Servicio Nacional de Certificación Ambiental para las Inversiones Sostenibles

Matriz de Levantamiento de Observaciones a la Solicitud de Clasificación Y Términos de Referencia Específicos del Proyecto de la Unidad Minera “Las Camelias 6”, presentada por la Compañía Minera Las Camelias S.A.

EVALUACIÓN AMBIENTAL PRELIMINAR (EVAP)

| N° | ÍTEM | ENTIDAD | SUSTENTO | OBSERVACIONES | SUBSANACIÓN | ABSUELTA SI/NO |
|----|------|---------|---|---------------|--|----------------|
| | | | <p>Fuente: KMZ - Área efectiva del proyecto</p> | | | |

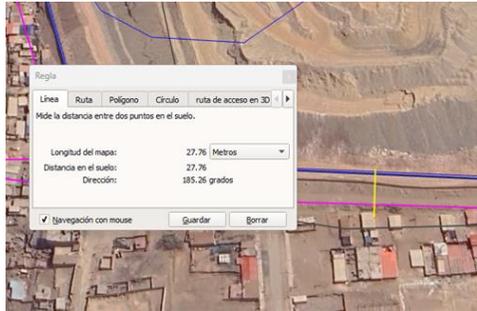
| N° | ÍTEM | ENTIDAD | SUSTENTO | OBSERVACIONES | SUBSANACIÓN | ABSUELTA SI/NO |
|----|---|---------|---|--|---|----------------|
| 11 | 5.3. Identificación de Impactos | SENACE | En el ítem 5.3. Identificación de Impactos, el Titular refiere: “ <i>En todas las etapas del proyecto el tipo de impacto es leve, debido a las distancias de las actividades con respecto a las localidades. Respecto a la generación de ruido, leve debido a la distancia del Programa de Viviendas Los Claveles Lomas de Carabayllo (255.1m), la localidad más próxima</i> ”. Además, precisa las distancias de las otras localidades que conforman el área de | Se requiere al Titular revisar y corregir las distancias entre los componentes propuestos y las localidades identificadas en el área de influencia preliminar. Asimismo, deberá evaluar, justificar y, de corresponder, modificar las medidas ambientales propuestas considerando la cercanía de los receptores sociales. | En el ítem 5.3.1., el Titular corrige las distancias entre los componentes del proyecto y las localidades que conforman el área de estudio preliminar: “El Programa de Viviendas Los Claveles Lomas de Carabayllo (16.85m), A.H Valle Hermoso El Mirador II (48.33m), A.H Valle Hermoso- El Mirador (27.76m), A.H Comité Vecinal Ampliación Nueva Jerusalen (286.8m), A.H | Sí |

| N° | ÍTEM | ENTIDAD | SUSTENTO | OBSERVACIONES | SUBSANACIÓN | ABSUELTA SI/NO |
|----|------|---------|---|---------------|--|----------------|
| | | | <p>influencia social directa preliminar respecto al proyecto. Sin embargo, de acuerdo con los archivos KMZ - Plano 2.5 Componentes Projectados, se observa que las distancias referidas no corresponden con la ubicación real de receptores sociales y los componentes del proyecto, donde las distancias de los receptores más próximas oscilan entre 16 y 27 metros aproximadamente, como se puede evidenciar en las siguientes imágenes:</p> | | <p>Nueva Jerusalen II Etapa (306.2m) y Asociación Las Piedritas (204.3m).” Además, en el ítem 6.1., modifica las medidas ambientales propuestas, considerando la cercanía de los receptores sociales al área del proyecto.</p> | |
